Zeitschrift: **Schweizer Ingenieur und Architekt**

Band (Jahr): **98 (1980)**

Wettbewerb Hauptbahnhof Zürich, Projekt Südwest

Architektengemeinschaft **Ralph Bänziger, Claudia Bersin, Jakob Schilling**, Zürich; Statik: **Friedrich Preisig**, Zürich

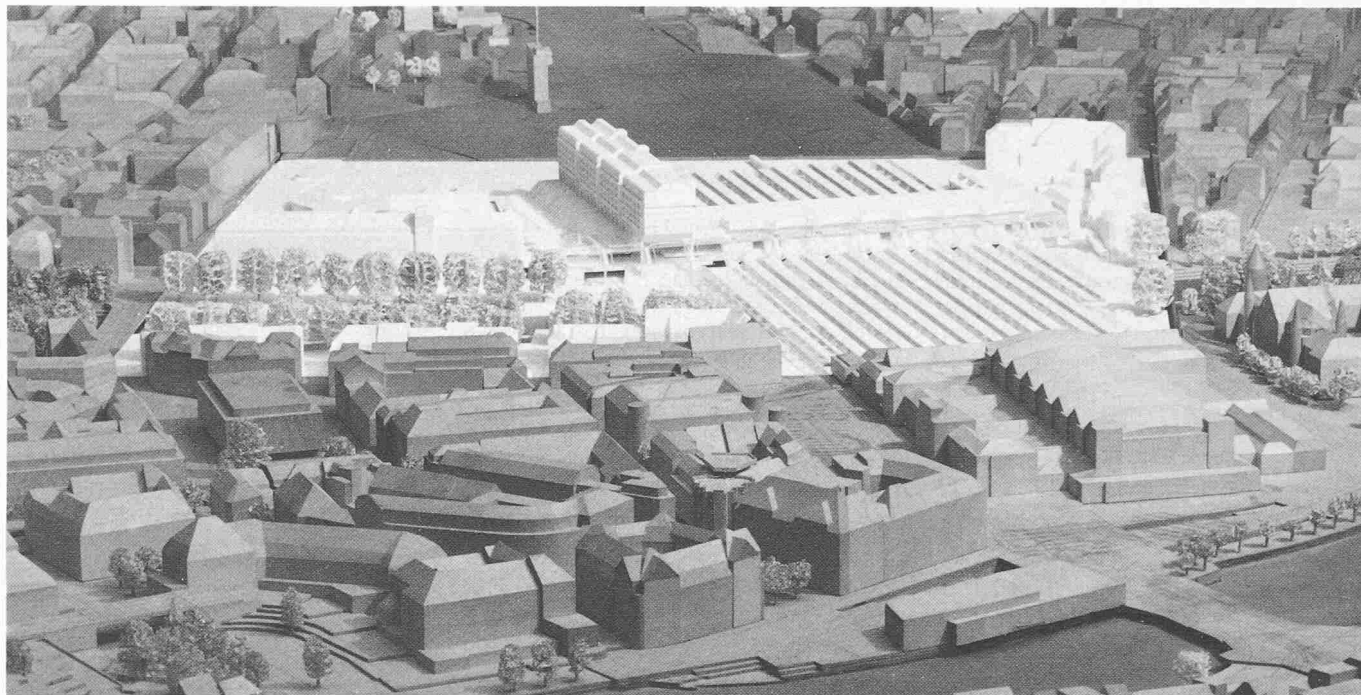
Das Projekt nimmt in seinem durchgehend ausgewogenen Massstab angenehme Rücksicht auf die Stadtstruktur, ohne dabei die wohldurchdachte Grundidee einer vielseitigen Öffnung und Durchdringung zu vernachlässigen. So wird die Über-

brückung zwischen Sihlraum und dem Kreis 5 architektonisch kräftig unterstrichen, wobei die südliche Verlängerung gegen die Sihlpost als einladendes Tor über einer platzartigen Eingangspartie betrachtet werden kann. Von hier wird zudem eine lebendige, über drei verschiedene Innenhöfe führende Verbindung zur Lagerstrasse und zum Langstrassenquartier geschaffen und damit die Möglichkeit für eine weitere organische Planung auch in dieser Richtung aufgezeigt. Auch andere Vorschläge sind interessant, so vor allem die Anordnung des Wohnquartiers gegen die Lagerstrasse oder der Übergang zum rechten Sihllufer und zum Schanzengraben. Hingegen ist die Gestaltung des Bereiches zwischen Sihlpost und Eingangstor nicht

gelöst. Im Gesamten zeichnet sich das Projekt durch seine einfache, bestimmte Haltung aus. Bei der Gleisüberbauung führt der gewählte Montagevorgang wie auch die Art der Pfahlfundationen zu bahnbetrieblich nicht tragbaren Erschwernissen. Für die Realisierbarkeit wären daher erhebliche Modifikationen an der Tragkonstruktion und am Bauvorgang unerlässlich. Die wirtschaftlichen Vergleichsbetrachtungen zeigen ein sehr günstiges Bild. In den Plänen sind interessante zusätzliche Nutzflächen speziell bei den Bürobauten ausgewiesen. Diesen ist besondere Bedeutung zuzumessen, da sie innerhalb der vorgeschlagenen Kuben, die eine bescheidene Bauhöhe aufweisen, verwirklicht werden können.

Walter Schindler, Zürich, **Ueli Roth**, Zürich;
Statik: **Prof. Dr. H. Hugi**, Zürich; **Walter
Ruprecht** und **Peter Osterwalder**, Zürich;
Akustik Bauphysik: **Bernhard Braune**, Zü-
rich

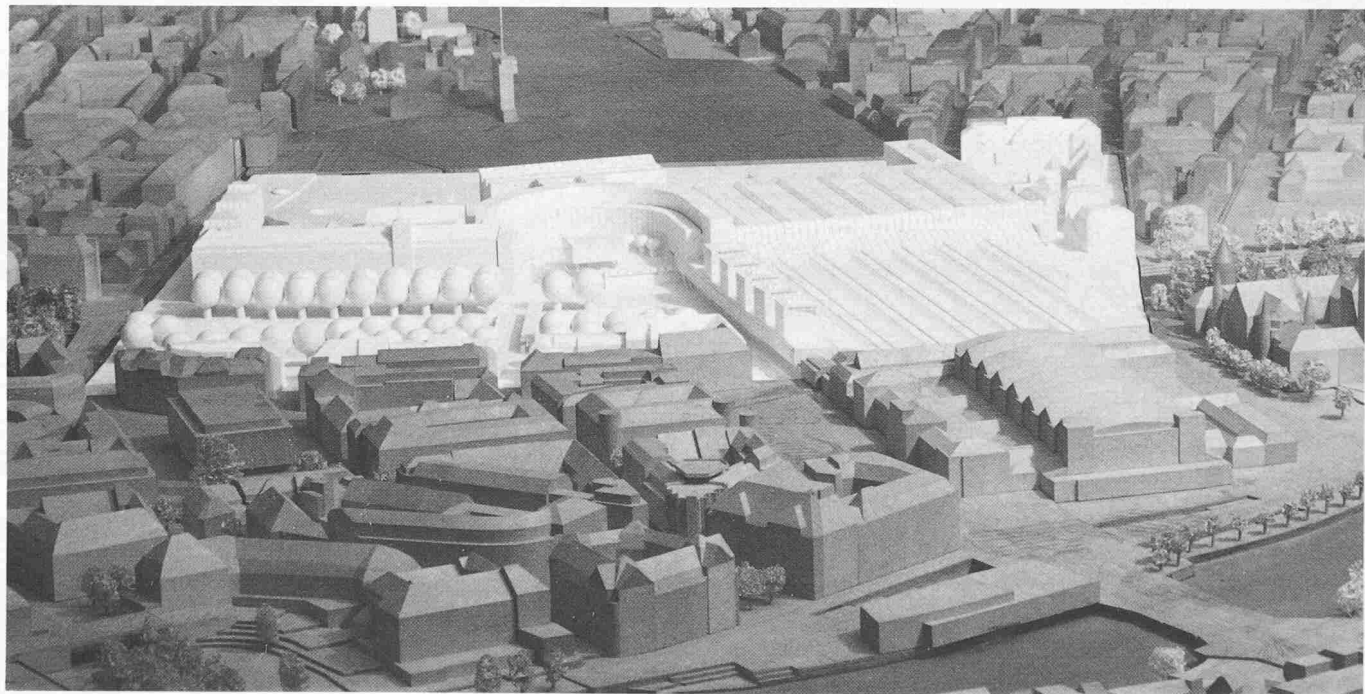
Die Verfasser wollen folgende städtebauliche Ziele erreichen: Der Bahnhofplatz soll eine neue Perspektive und eine – allerdings weit entfernte – räumliche Begrenzung erhalten. Der Reiterkomplex über den Gleisen soll die unter der Perronhalle

«verlorengegangene» Sihl im Luftraum durch entsprechende räumliche Definition wieder in Erscheinung treten und gleichzeitig die Verbindung der Stadtkreise 4 und 5 einladend sichtbar werden lassen. Dabei soll folgerichtig der Sihlraum im Bereich Postbrücke eine Aufwertung erfahren. Die Verschiebung des immer noch mächtigen Hauptkörpers nach Nord-Osten und die attraktive Gestaltung der Überbrückung zum Stadtkreis 5 geben dem Projekt städtebauliche Qualitäten. Der zwischen Sihlpost und Dienstleistungszentrum entstehende Bereich wird aber kaum mehr als ein «Zwischen-Raum».

Bezüglich dem geforderten Busdeck wird als interessanter Beitrag zusätzlich ein provisorisches Zwischendeck vorgeschlagen. Die Erschliessung der Parkieranlage ist auf eine verschränkte Rampenlösung auf der Seite Zollstrasse ausgerichtet. Die Qualität der angebotenen Räume ist befriedigend.

Statisch müssten über das vorgeschlagene neuartige Foundationssystem mit Injektionen in Gleisnähe Nachweise zur tatsächlichen Realisierbarkeit beigebracht werden. Die Foundationen im Bereich des zukünftigen Bahnhofes Museumstrasse sind technisch zwar machbar, jedoch aufwendig.

Theo Hotz AG, Architekten und Planer, Zü-
rich; Bearbeiter: **Theo Hotz**; Mitarbeiter:
Heinz Moser; Statik: **Prof. H. Hauri**, Zürich,
H. R. Fietz AG, Zürich

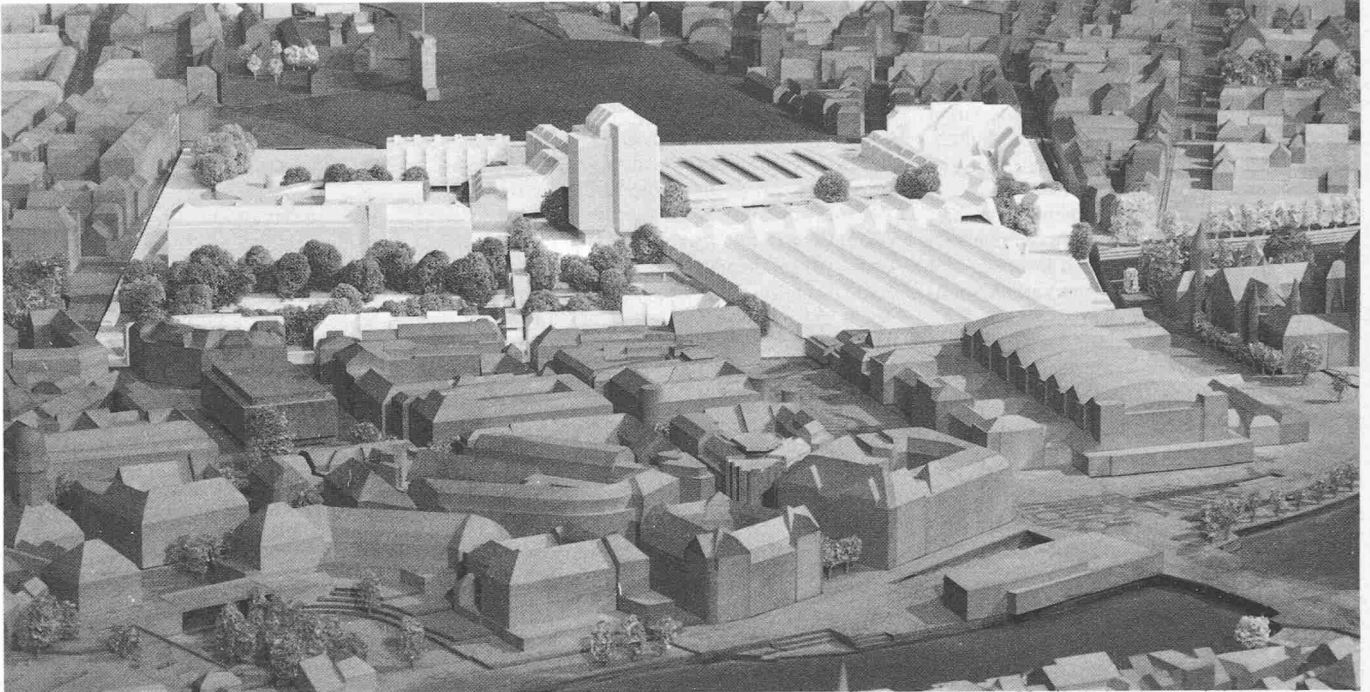
Dieses Projekt, das durch seine Kohärenz hervor-
steicht, ist eine Entwicklung des Projektes 1978 vom
Baukörperlichen zum Räumlichen: Die Idee einer
Akzentbildung ist im neuen Projekt wieder aufge-
nommen worden, wobei die Hauptbedeutung nicht
auf dem zu bauenden Objekt liegt, sondern in der

Neubildung von städtischem Raum. Der Bahnhof
mit den vorgesehenen Anbauten soll zusammen
mit der Sihlpost und ihrer Erweiterung Richtung
Lagerstrasse einen Riegel zwischen Bahnhofstrasse-
Quartier und Sihlraum einerseits und den Stadt-
kreisen 4 und 5 andererseits bilden. Was jenseits die-
ses Riegels entstehen wird oder vorhanden ist, tritt
erst an zweite Stelle und die nicht näher bestimmte
Entwicklung soll abhängig von einer späteren Nut-
zung Gestalt finden. Im Rahmen dieses Konzeptes
bedeuten die jetzt vorgeschlagenen Bauten einen
Abschluss in der Entwicklung des städtischen Rau-
mes südlich des Bahnhofes. Allerdings wirkt der

vorgeschlagene Riegel der gewünschten intensiven
Verbindung der Kreise 4, 5 und 1 entgegen. Die
durch dieses starke Projekt vertretene städtebauli-
che Idee findet keinen entsprechenden Ausdruck in
der Gestaltung des halbrunden Platzes.

Die funktionellen Anforderungen werden bei die-
sem Projekt teilweise dem architektonischen Kon-
zept untergeordnet. Für die Gleisüberbauung bietet
das Projekt eine konstruktiv und in bezug auf den
Bauvorgang im Gleisbereich gute Lösung, die nach
gewissen geringfügigen Modifikationen allen
bahnbetrieblichen Randbedingungen bestmöglich
Rechnung zu tragen vermag.

Helmut Rauber, Alfons Riklin, Jakob Montalta, Zürich, Verkehrs- und Bauingenieur: Schubiger AG, Zürich

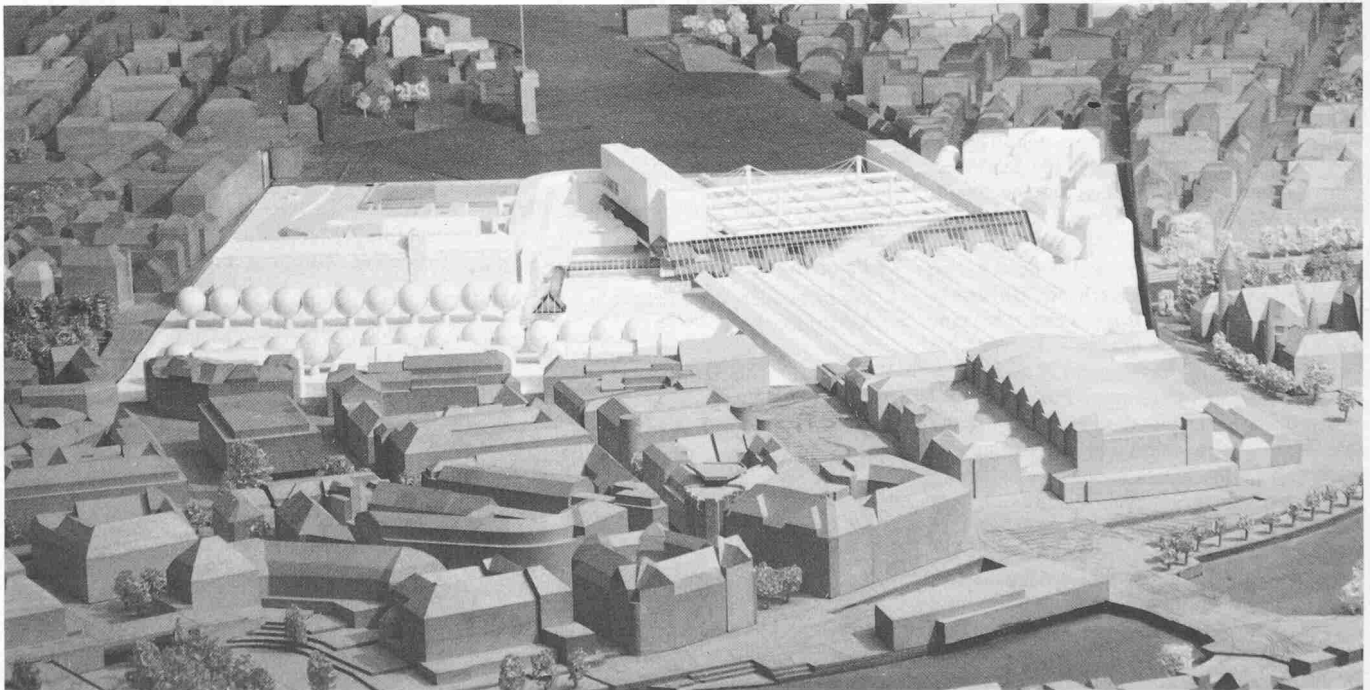
Im Zuge der Überarbeitung wurde das aus zwei Hochhauskomplexen bestehende Projekt redimensioniert. Der städtebauliche Akzent wurde zwar beibehalten, aber auf ein einziges Hochhaus konzentriert. Die neue baukörperliche Gestaltung ent-

wickelte sich damit von einer einheitlichen plastischen Gruppe zu einer Addition von einzelnen, formal unterschiedlichen Baukörpern. Der dominierende Baukörper erscheint, obwohl an einem städtebaulich sinnvollen Ort, in seiner kubischen Gestaltung wenig überzeugend.

Die Hauptebene (öffentliche Zone, Restaurant, Läden) liegt mit etwa 8,5 m über Strassenniveau relativ ungünstig. Der freistehende Wohntrakt ist gut orientiert. Hingegen sind die Räume auf der Gleisseite dem Lärm ausgesetzt. Die Erschliessung von der Zollstrasse und von der Lagerstrasse ist in der Gleisüberbauung gut integriert. Die dem Fussgän-

ger angebotenen weiträumigen Beziehungen wirken grosszügig, sind aber überdimensioniert. Als Konsequenz der zu reichlich bemessenen Fussgängerzonen ergibt sich eine Benachteiligung der funktionellen Beziehungen und eine Beeinträchtigung der Auffindbarkeit. Die erwünschte Flexibilität ist gewährleistet. Allgemein ist die Raumqualität befriedigend.

Bei der Gleisüberbauung werden die Vorteile des gewählten Taktschiebverfahrens quer zum Gleis durch zu viele Hilfsstützen vermindert; im übrigen handelt es sich um eine bautechnisch gute Lösung.
